Neubau Verwaltungs- zentrum «sinergia» Chur

Projektwettbewerb
für Generalplanerteams

Bericht des
Preisgerichts

2 PARC

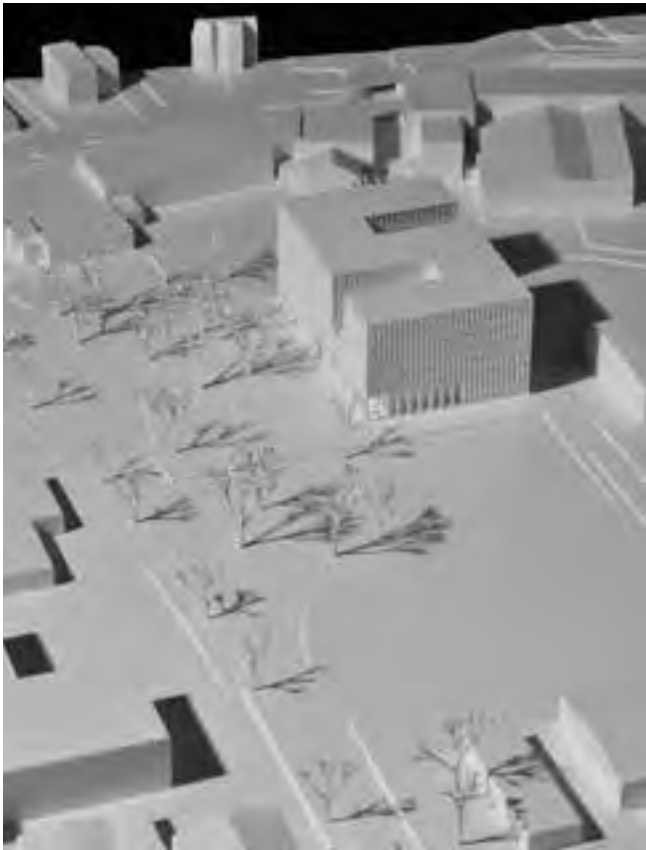
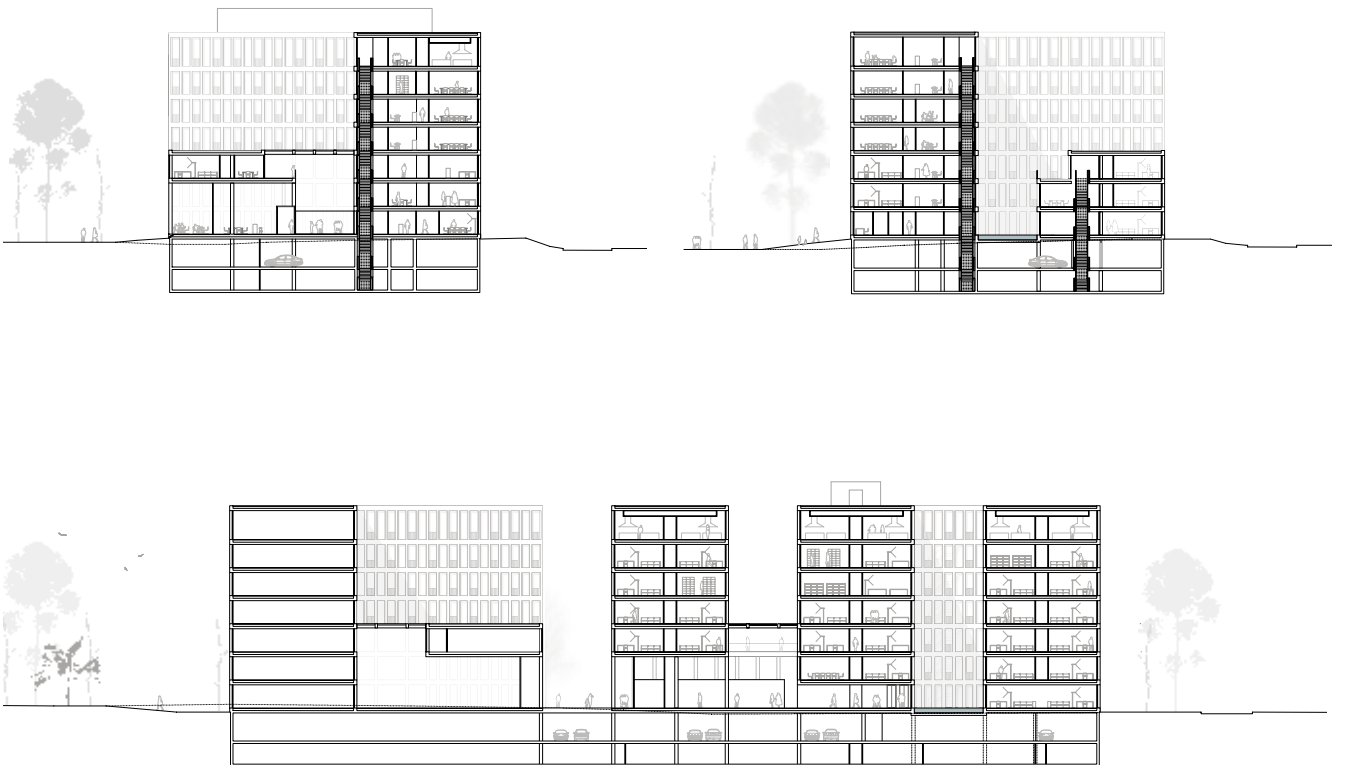
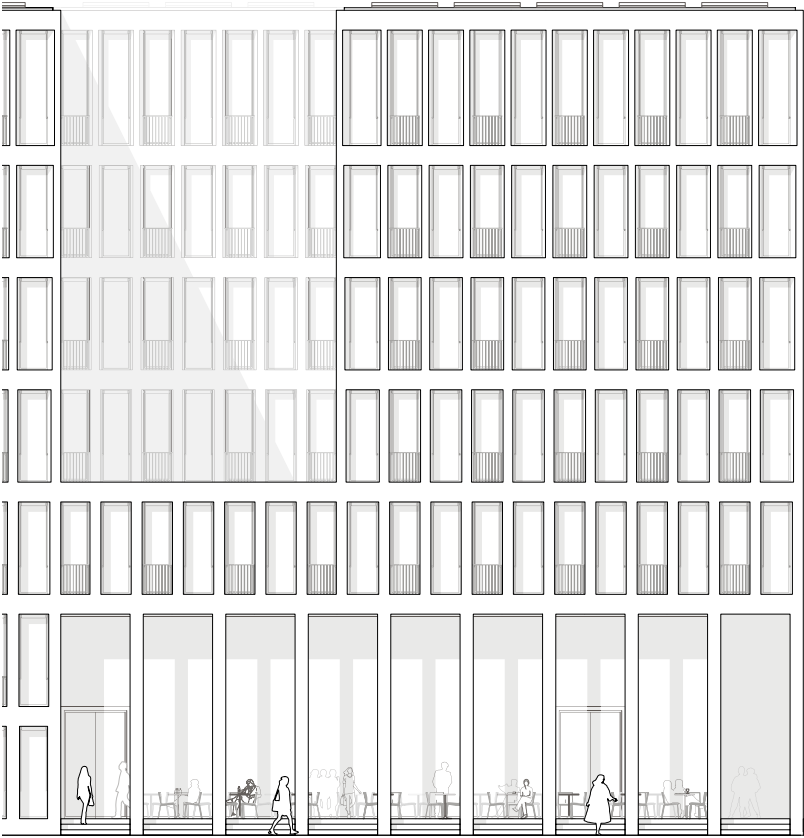
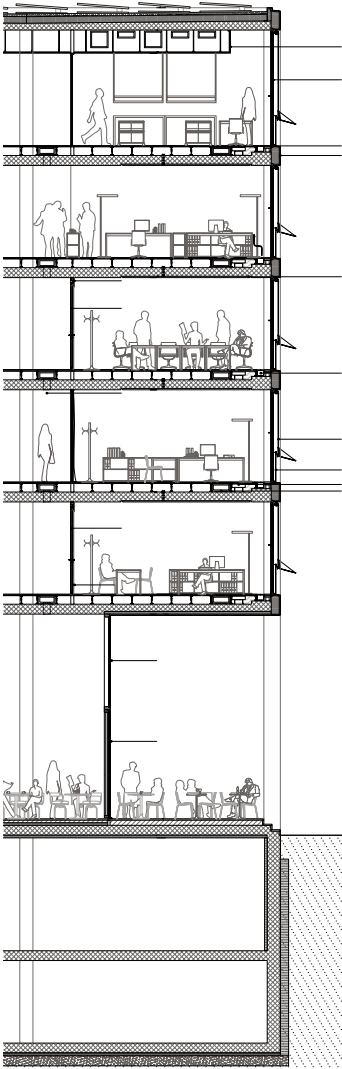
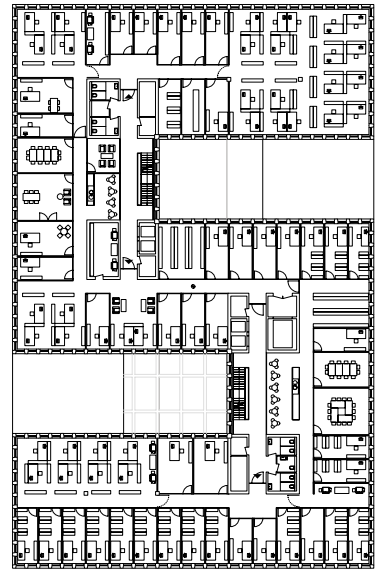
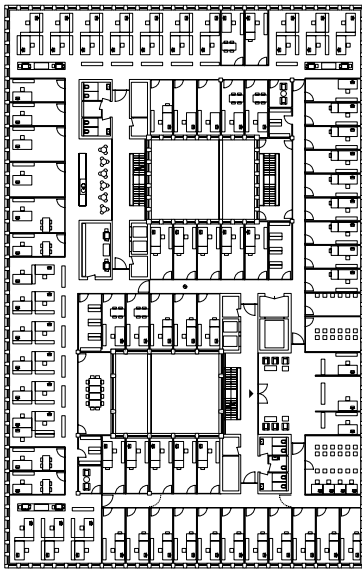
Der Flächenbedarf aus dem Raumprogramm ist minimal unterschritten. Flächen der einzelnen Dienststellen sind vereinzelt etwas zu gross oder zu klein. Das Projekt benötigt ca. 500m² weniger Geschossfläche als im Raumprogramm gefordert. Dank gut platzierter Treppenhäuser sind die Fluchtwege immer kürzer als 20m und somit in allen Bereichen Kombizonen möglich. Das Verhältnis von Funktionsfläche pro Geschossfläche (FF/GF) ist mit über 5% eher hoch. Die betrieblichen Anforderungen sind teilweise umgesetzt. Die Akkreditierung ALT ist fraglich, da sich die Dienststelle im 6. OG befindet. Die gesamte Anlieferung ALT muss über den Warenlift erfolgen. Die publikumsintensiven Dienststellen befinden sich im 1. OG (SoA) und 2. OG (KIGA). Die Zugänge mit Empfang und Warteräumen sind gut gelöst. Die äussere Erschliessung führt über eine Stichstrasse südlich des Gebäudes, welche die Ringstrasse mit der Erschliessungstrasse auf der östlichen Seite verbindet. Die innere Erschliessung erfolgt bis zum 2. OG über drei und weiter oben über zwei Treppenhäuser. Die Bereiche der Ankunft auf den Geschossen sind sehr eng und unpraktisch. Die Sitzungszimmer und die Pausenräume befinden sich innerhalb der Dienststellen und sind dadurch nicht für alle Mitarbeitende nutzbar. Eine Begegnungszone für den informellen Austausch zwischen den Mitarbeitenden fehlt. Die Anforderungen an die SIA 500 sind generell umgesetzt. Ein IV-PP in der Tiefgarage fehlt jedoch. Die Mäanderstruktur ab dem 3. OG des Gebäudes ermöglicht vielen Arbeitsplätzen einen Blick in die Umgebung. Die innenliegenden Arbeitsplätze im 1. und 2. OG sind jedoch unattraktiv. Das Achsmass (Fassadenraster) beträgt nur 1.25 m wodurch die Einzelbüros sehr eng sind. Die geringe Gebäudetiefe schafft eine gute Belichtung der aussenliegenden Arbeitsplätze, für die innenliegenden ist die Belichtung nicht ausreichend.

Das sehr kompakte Gebäudevolumen gründet im Vergleich in der grösseren Anzahl Geschosse sowie in einem geschickten Flächen-Volumen-Verhältnis. Rational stellt sich die vorgeschlagene Baustruktur dar. Das Konzept lässt aufgrund der guten Ausmasse, Wertigkeit und Qualität der vorgeschlagenen Materialien niedrige Kosten in Betrieb und Unterhalt sowie die Einhaltung des vorgegebenen Kostenvolumens zu.

Das kompakte Gebäude erreicht die Primäranforderung nach Minergie-P knapp noch nicht. Bei optimierter Fassade liegt Minergie-P aber im machbaren Bereich. Die Fassadenkonstruktion aus Faserbeton ist robust und einfach im Unterhalt. Bei diesem Mischtyp aus Hof und Kamm gibt es weniger Arbeitsplätze mit problematischen Tageslichtsituationen als bei reinen Hoftypen. Die Knickarmmarkisen aus Stoff sind für diesen Standort und die Nutzung nicht zweckmässig. Die raumhohen Lüftungsflügel sind aus praktischer Sicht zu hinterfragen. Die Steigzonen scheinen in der Anzahl und Grösse knapp bemessen. Die Gebäudetechnik ist ansonsten angemessen. Die Platzierung des Labors im Dachgeschoss ist auch aus Sicht der Luftführung vorteilhaft.

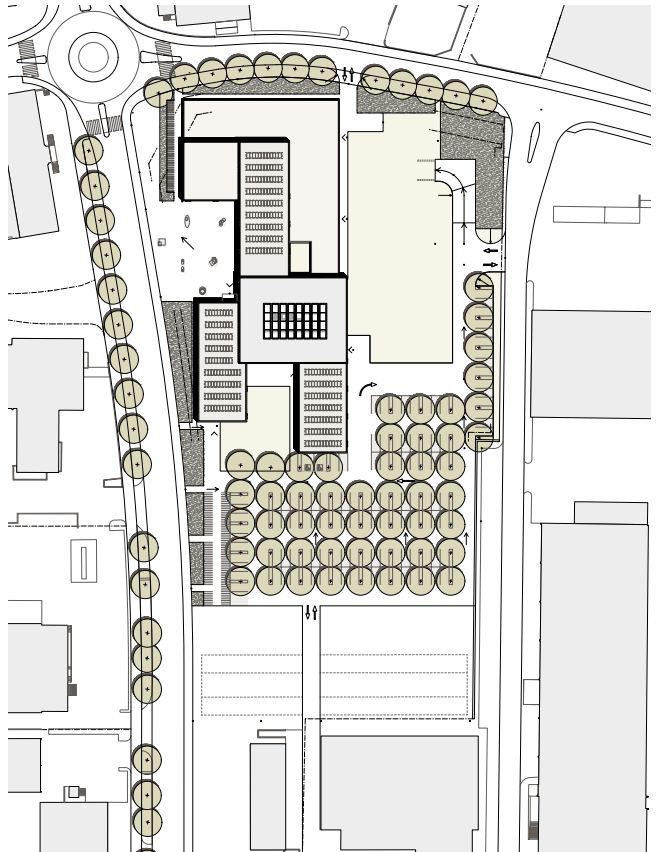
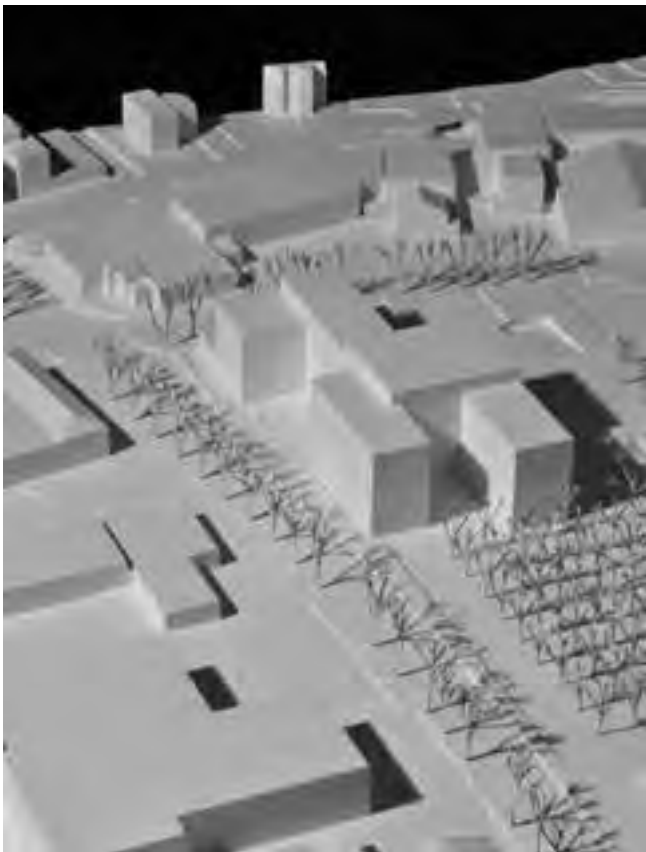
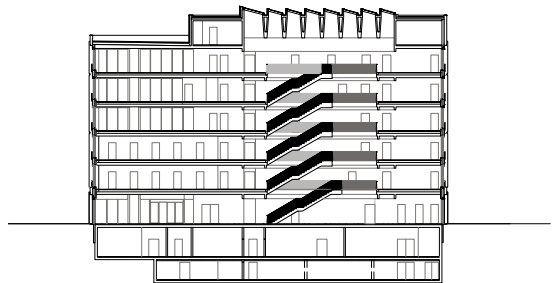
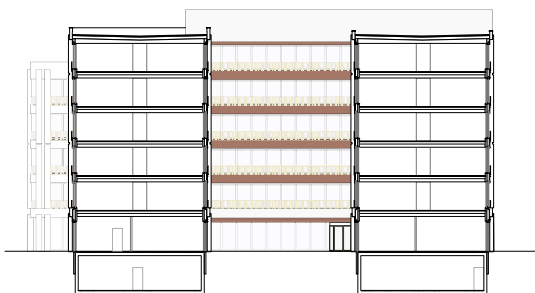
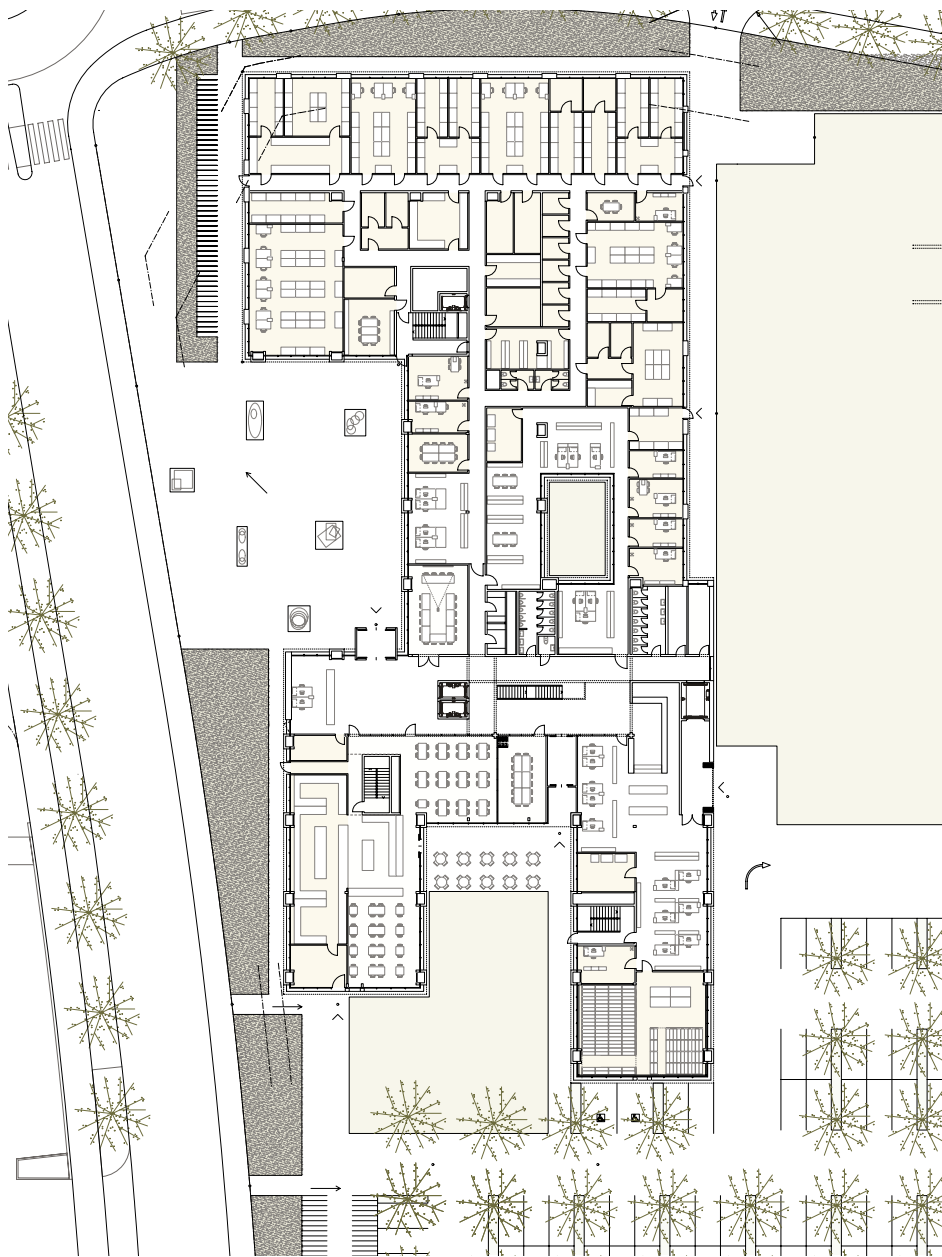
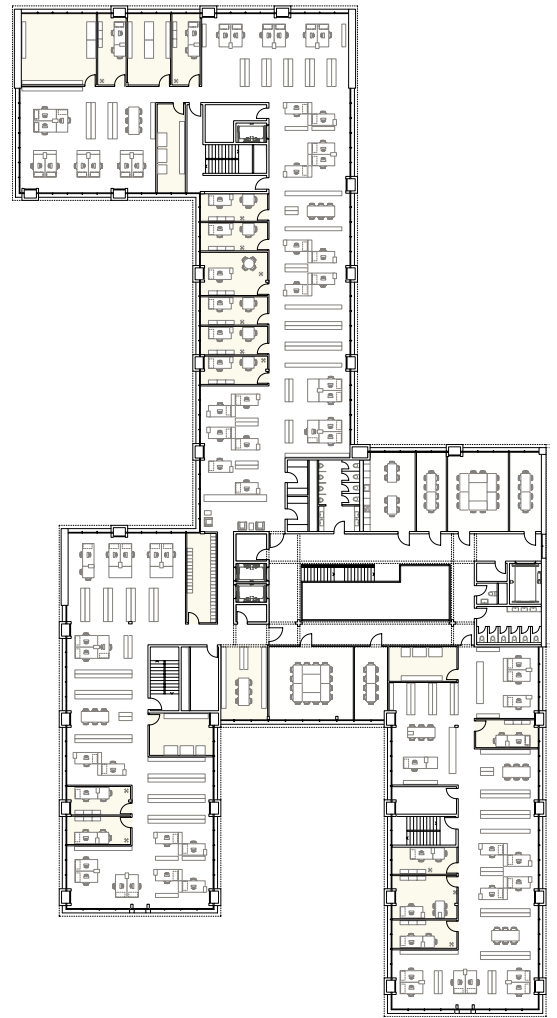
Die Anforderungen an die SIA 500 sind generell umgesetzt. Ein IV-PP in der Tiefgarage fehlt jedoch.

Belichtung der Arbeitsplätze in den unteren Geschossen ebenso gut wie weiter oben. Das Achsmass (Fassadenraster) beträgt 1.32 m. Die an der Fassade angeordneten Haustechnikschächte sind eine Achse breit und schränken die Nutzungsflexibilität ein. Einzelbüros welche die Breite von zwei Achsen benötigen, sind in diesen Bereichen sehr ungünstig bis unmöglich. Ansonsten sind sowohl offene Bürostrukturen als auch Zellenbüros möglich. Die geringe Gebäudetiefe schafft eine gute Belichtung der Arbeitsplätze. Die geforderten Nebennutzungen (Bibliotheken, Handarchive etc.) sind dadurch jedoch direkt an der Fassade angeordnet.

Aus ökonomischer Sicht fällt das Konzept mit einer grossen Fassadenabwicklung und Gebäudegrundfläche auf, die sich in der heterogenen Ausformulierung des Gebäudevolumens äussert. Eine Überschreitung der Kostenvorgaben ist zu erwarten. Die gewählten Materialien sind hochwertig und qualitativ gut, einzig die verputzten Trägerplatten sind zu hinterfragen. Auf die Unterhalt- und Betriebskosten wirkt sich die grosse Fassadenabwicklung negativ aus. Die dezentrale Anordnung der Steigzonen in der Fassadenabwicklung und deren Auswirkungen auf die Ökonomie müssten in einem nächsten Schritt überprüft werden.

Das Gebäude ist etwas weniger kompakt als die Vergleichsobjekte, die Primäranforderung nach Minergie-P würde mit leicht verbesserter Dämmung aber erreicht. Die verputzte Fassade auf einer Putzträgerplatte ist bezüglich Dauerhaftigkeit und Unterhalt zu hinterfragen. Die fassadenseitigen Leitungsschächte aus Betonfertigteilen sind ebenfalls aufwändig und weisen für ein Minergie-P Gebäude relativ viele thermische Anschlusspunkte auf. Die Zuführung von Luft und Medien in die peripheren Steigzonen erfordert im Untergeschoss eine aufwändige horizontale Erschliessung aus den zentralen Technikräumen. Die Kammstruktur, grosszügige Fenster ohne Sturz und Lamellenstoren ergeben eine gute Tageslichtsituation. Einzig in Einzelbüros, hinter den vertikalen Steigzonenelementen ist die Fenstersituation ungenügend. Der «bewusste» Verzicht auf innenliegende Veloabstellplätze aus Kostengründen ist vor dem Hintergrund aufwändiger Details an anderer Stelle nicht nachvollziehbar.
